Analyse zur baulichen Suizidprävention

Auditmappe 142048-01

KJP Klinikum Aschaffenburg
März 2023

Treppenhaus 1

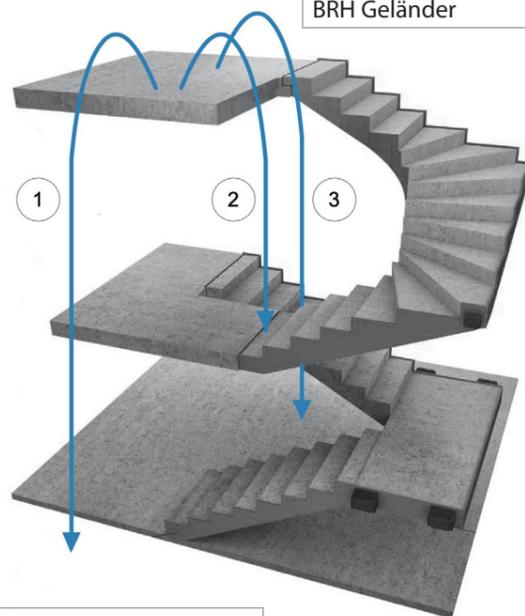
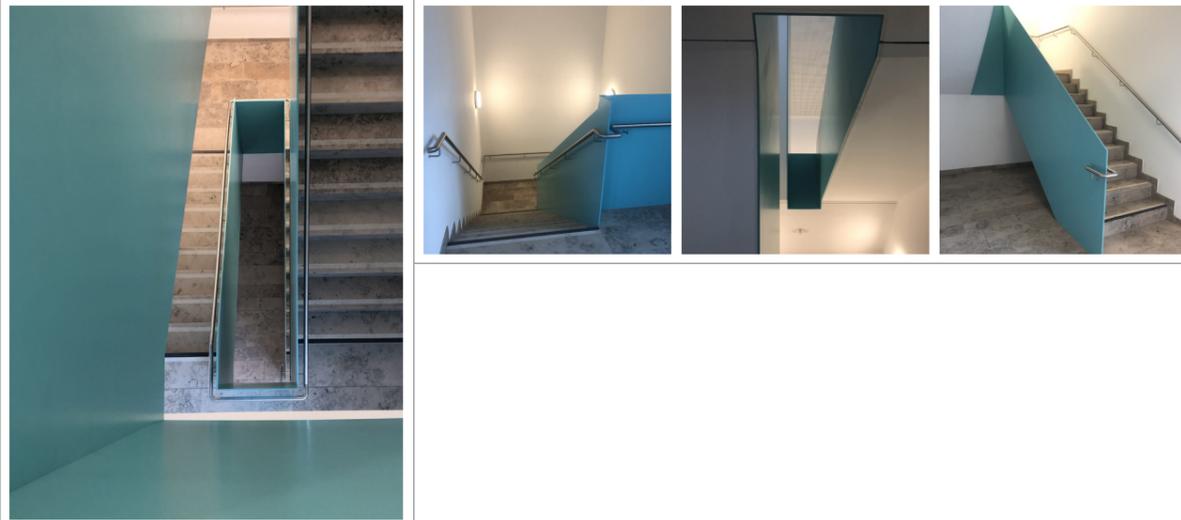
3) Sprungmöglichkeit ins Treppenauge

Breite Treppenauge 40 cm

Fallhöhe maximal 11,85 m

BRH Geländer 1,05 m

2) Sprungmöglichkeit vom oberen Podest auf den Treppenlauf oder ein Podest darunter

Fallhöhe maximal 4,60 m

BRH Geländer 1,05 m

1	2	3	Kriterium / Beschreibung
Risikobewertung für die Sprungmöglichkeiten 1, 2 und 3			
			SP1.01 R Es sind Sprünge in die Tiefe möglich.
	☹	☹	Zu 1) Sprungmöglichkeiten neben die Treppe in Innenräumen können beispielsweise durch horizontale Einbauten geschlossen werden. Außentreppe sind einzuhausen. Zu 3) Offene Treppenaugen können durch den Einbau von Wänden, Plattformen oder Aufzügen geschlossen werden. Sicherungen sollten möglichst unauffällig und normal sein. Die Offensichtlichkeit der Sicherungsfunktion, beispielsweise bei nachträglich installierten Netzen, enthält einen Hinweisreiz auf die Methode „Sturz in die Tiefe“. Besser geeignet wären Lampen oder Kunstinstallationen, die den Raum zum Springen einschränken.
			SP1.02 R Am Sprungort ist ein harter Untergrund (Aufprallort) vorhanden.
	☹	☹	Bei harten Untergründen steigt die Mortalitätsrate. Der Aufforderungscharakter ist erhöht. Im Außenbereich reduzieren weiche, buschartige Pflanzungen den Aufforderungscharakter von Sprungorten. In Innenräumen können weiche Sitzmöbel oder Pflanzkübel aufgestellt werden. Es ist zu beachten, dass die Sicherung in der Breite erfolgen muss, die durch Sprung zu erreichen wäre (z.B. 5,5 m bei 4 m Fallhöhe).

SP1.03 R Aufgrund der Fallhöhe über 4 m ergibt sich ein deutliches Suizidrisiko.
	☹	☹	Ab einer Fallhöhe von 4 m wurden vermehrt Kliniksuzide dokumentiert. Eine Sicherung ist erforderlich. Es ist zu beachten, dass bereits Fallhöhen von 3,50 m vereinzelt Kliniksuzide beschrieben wurden. Eine Sicherung wird empfohlen.
			SP1.04 R Die Fallhöhe von >8-10 m birgt ein besonderes Risiko.
	☹	☹	Bei einer Fallhöhe von 8-10 m auf einen harten Untergrund enden 50 % der Stürze tödlich. Es bestehen höhere Sicherheitsanforderungen.
			SP1.05 Z Die Treppe ist sehr präsent in der Klinik.
			nein Die präsenste Lage / gute Sichtbarkeit der Sturzmöglichkeit erhöht den Hinweis zur Verfügbarkeit der Suizidmethode.
Bewertung der Sicherung für die Sprungmöglichkeiten 1,2 und 3			
			SP1.06 R Die vertikale Sicherungshöhe (Brüstung) liegt unter 1,2 m.
	☹	☹	Ab einer vertikalen Sicherungshöhe von 1,2 m wurde ein verringertes Sprungrisiko dokumentiert. Suizide können dadurch jedoch nicht ausgeschlossen werden. Zusätzlich muss ein weicher Untergrund (z.B. buschartige Bepflanzung, Sofalandschaft) geschaffen werden. Ist dies nicht möglich, wird eine höhere vertikale Sicherung erforderlich. Einrichtungsgegenstände, die zum Aufstieg genutzt werden können, erhöhen die erforderliche Sicherungshöhe.

SP1.07 R Die vertikale Sicherungshöhe (Brüstung) liegt unter 2,30 m.
	☹	☹	Erkenntnisse zur vertikalen Sicherung von Sprungorten liegen von Brücken vor. Empfohlen wird dort eine minimale Sicherungshöhe von 2,30 m. Ab einer Sicherungshöhe von 2,60m wurden keine Folgesuzide mehr verzeichnet. Bei Sprungorten in Kliniken mit einer Höhe ab 8-10 m (etwa ab 3.OG) wird daher zu einer Sicherungshöhe von mind. 2,30 m geraten. Einrichtungsgegenstände, die zum Aufstieg genutzt werden können, erhöhen die erforderliche Sicherungshöhe.
			SP1.08 R Die Gestaltung bietet Möglichkeiten zur Überwindung der vertikalen Sicherung.
	☹	☹	Es ist darauf zu achten, dass die vertikale Sicherung nicht demontiert oder manipuliert werden kann (z.B. Aushängen oder Abreißen eines Sicherheitsnetzes). Das seitliche Umklettern muss ausgeschlossen werden. Die vertikale Sicherung darf keine Möglichkeit bieten, an ihr aufzusteigen.

SP1.09 Z Ein kontrollierter Absprung ist möglich.
	☹	☹	Suizidenten nutzen bevorzugt Sprungmöglichkeiten, die einen kontrollierten Absprung bzw. ein sich Fallenlassen ermöglichen. Absprungmöglichkeiten, die mit dem Risiko verbunden sind, aus Versehen und unkontrolliert abzurutschen (z.B. Absprung von einer schrägen, glatten Fläche), haben einen geringeren Aufforderungscharakter.
			SP1.10 Z Es ist ein freier Blick nach unten in die Tiefe gegeben.
	☹	☹	Durch den freien Blick nach unten wird die Sturzhöhe wahrnehmbar. Dadurch erhöht sich der Aufforderungscharakter. Durch Einbauten, eine Möblierung oder Pflanzung sollte ein Abstand zur potenziellen Absturzstelle geschaffen werden.
			SP1.11 Z Die bauliche Ausführung enthält Hinweisreize.
	☺	☺	Sicherungsmaßnahmen sollten nicht als solche identifiziert werden können und möglichst unauffällig gestaltet werden. Andernfalls kann ein Hinweisreiz geschaffen werden.

Treppenhaus 2

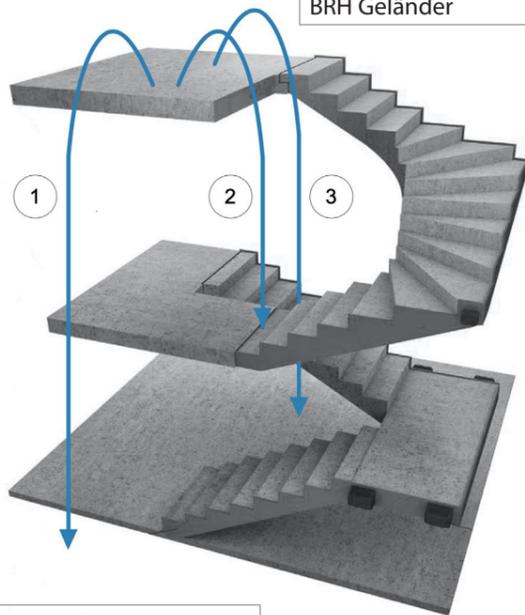
3) Sprungmöglichkeit ins Treppenauge

Breite Treppenauge	52 cm
Fallhöhe maximal	8,42 m
BRH Geländer	1,06 m

2) Sprungmöglichkeit vom oberen Podest auf den Treppenlauf oder ein Podest darunter

Fallhöhe maximal	4,90 m
BRH Geländer	1,06 m

Treppe 3 - Eingang

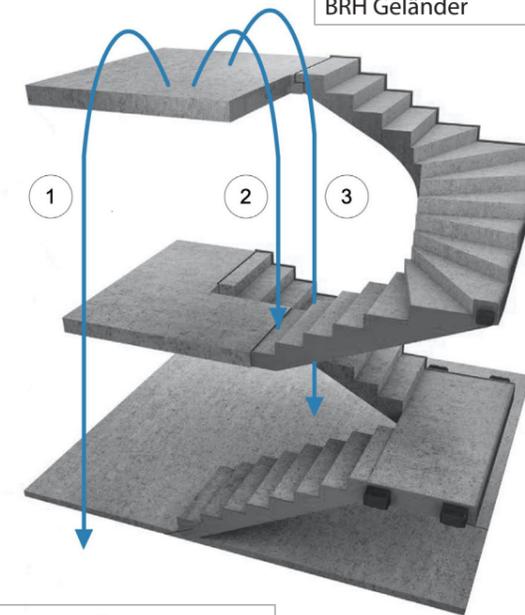
1) Sprungmöglichkeit neben die Treppe

Bewertung: ○○●○○

Fallhöhe maximal	4,50 m
BRH Geländer	0,93-1,00m

Beschreibung: Fenster Typ 1

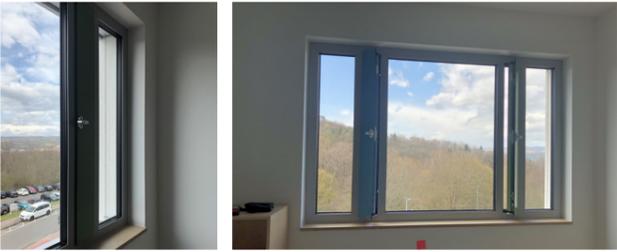
SP3.01		😊	Z Die Frischluftzufuhr ist nicht ausreichend. <i>Eine schlechte Raumluftqualität ist ein Stressor für Patienten und Mitarbeiter. Im Sinne einer therapeutischen und somit auch suizidpräventiven Gestaltung sind ausreichende Lüftungsmöglichkeiten vorzusehen. Eine Lüftung über gekippte Fenster ist unzureichend. Um eine gute Belüftung auch im Sommer sicherzustellen, kann eine technische Unterstützung sinnvoll sein.</i>
SP3.02		😊	Z Die Erlebbarkeit der Frischluft ist nicht gegeben. <i>Die zuströmende Frischluft sollte für die Patienten erlebbar sein. Der wahrnehmbare Kontakt zum Freiraum kann Beengungsgefühle reduzieren. Eine Lüftung für Kippfenster oder Oberlichter ist ungeeignet.</i>
SP3.03		😊	Z Es ist kein wirksamer Sonnenschutz vorhanden. <i>In Patientenzimmern mit Süd-Westausrichtung sollte ein wirksamer - sprich außenliegender Sonnenschutz vorhanden sein.</i>
SP3.04		😞	Z Der Sonnenschutz kann vom Patienten nicht selbstständig reguliert werden. <i>Möglichkeiten für Patienten, die Umwelt zu beeinflussen, sind Teil eines aktivierenden Umfeldes, um Hospitalisierungsschäden zu vermeiden.</i>

SP3.05		😊	Z Die Fenstersicherung wirkt sehr restriktiv und entspricht nicht dem Normalitätsprinzip. <i>Bauliche Suizidpräventionsmaßnahmen, die als solche erkennbar sind, können einen Hinweisreiz zu einer Methode beinhalten.</i>
SP3.06		😊	Z Durch die Fensterlösung wird die Stigmatisierung befördert. <i>Die Fenstergestaltung beeinflusst die Wirkung des Gebäudes nach außen. Restriktive Lösungen können sich beispielsweise negativ auf Compliance, präklinische Suizide oder die Stigmatisierung psychischer Erkrankungen auswirken.</i>
SP3.07		😊	Z Es ist kein freier Ausblick gegeben. <i>Ein freier Blick nach außen kann das Gefühl von Enge im Raum reduzieren. Sicherungen (z.B. Gitter) dürfen den Ausblick nicht stören.</i>

Nr.	Ja	Nein	Kriterium / Beschreibung
Sturzsicherung: Fenster Typ 1 (Angaben beziehen sich auf die oben angeführte maximale Fallhöhe)			
Muss das Fenster gesichert werden?		ja // Niveau: normal hoch	
Muss das Oberlicht, falls vorhanden, gesichert werden?		nicht vorhanden

Nr.	Ja	Nein	Kriterium / Beschreibung
Drehflügel			
Vom Patienten zu öffnende Drehflügel			
Bewertung: ●○○○○			
SP4.12		☺	R Der Drehflügel kann einfach durchstiegen werden kann. <i>Lichte Öffnungsbreite über 12 cm sind zu vermeiden. Dies kann durch ein sehr schmales Lüftungselement erreicht werden. Breitere Fenster müssen durch bauliche Elemente (z.B. Stopper) in der maximalen Öffnungsweite begrenzt werden.</i>
SP4.13		☺	R Der Drehflügel kann so manipuliert werden, dass er durchstiegen werden kann. <i>Bauliche Elemente zu Begrenzung der Öffnungsweite müssen vandalismussicher sein.</i>
SP4.14		☺	R Es besteht ein Aufforderungscharakter zur Manipulation des Fensters. <i>Je leichter die Manipulation erfolgen kann, desto höher der Aufforderungscharakter.</i>
Strangulationssicherung: Fenster Typ 1			
Scharniere			
			Höhe mitte: 1,70 m Scharnier nur in der Mitte (nicht zugänglich) ●○○○○
SP5.01		☺	R An den Scharnieren können Gurte befestigt werden. <i>Scharniere sollten möglichst zierlich oder bestenfalls verdeckt sein. Abgeschrägte Formen können die Befestigung von Gurten verhindern.</i>

Nr.	Ja	Nein	Kriterium / Beschreibung
Fenstergriff			
		Höhe: 1,70 m Griff wird in Räumen eingesetzt, zu denen Patienten alleine Zugang haben ○○●○○○ geöffnet ○●○○○○ geschlossen	
SP5.05		😊	R Am geschlossenen Fenstergriff kann ein Gurt befestigt werden. <i>Fenstergriffe sollten so geformt sein, dass Gurte abrutschen (z.B. konische Formen).</i>
SP5.06	☹️		R Am offenen Fenstergriff kann ein Gurt befestigt werden. <i>Fenstergriffe müssen in allen für Patienten zugänglichen Stellungen auf Befestigungsmöglichkeiten für Gurte überprüft werden.</i>
SP5.07		😊	R Der Griff hat einen besonderen Aufforderungscharakter. <i>Griffe, welche vom Patienten in Hakenstellung gebracht werden können, sind zu vermeiden.</i>
SP5.08	☹️		R Trotz der konischen Formgebung des Griffes besteht ein Restrisiko für Strangulationen. <i>Am Griff könnten beispielsweise stark haftende, gummiartige Gurte befestigt werden. Außerdem kann eine Querstellung des Griffes Halt geben. Der Aufforderungscharakter ist jedoch gering.</i>

Weitere Fenstergriffe			
		Höhe: 1,70 m Griff nur in Büros und Therapeutenzimmern ○●○○○○	
Scheren			
		Höhe: 1,00m Höhe ab Brüstung: 10cm ○○●○○○ <i>nicht vermeidbares Risiko, nicht zertifizierungsrelevant</i>	
SP5.09	☹️		R An den Scheren können Gurte befestigt werden. <i>Suizide an Fensterscheren sind in der Statistik nicht verzeichnet, können jedoch nicht ausgeschlossen werden.</i>
SP5.10	☹️		R Die Scheren sind gut erreichbar. <i>Es befindet sich mindestens eine der Scheren in einer leicht zugänglichen Höhe (0,50m-2,30m über Aufstiegsmöglichkeiten wie Fensterbrett oder Stuhl) und Gurte können einfach angebracht werden.</i>
SP5.11	☹️		R Die Scheren sind besonders stabil und gut sichtbar. <i>Eine stabile Ausführung und eine visuelle Präsenz erhöhen das Gefahrenpotenzial. Es sollten möglichst Scheren gewählt werden, die optisch zurückhaltend gestaltet sind.</i>
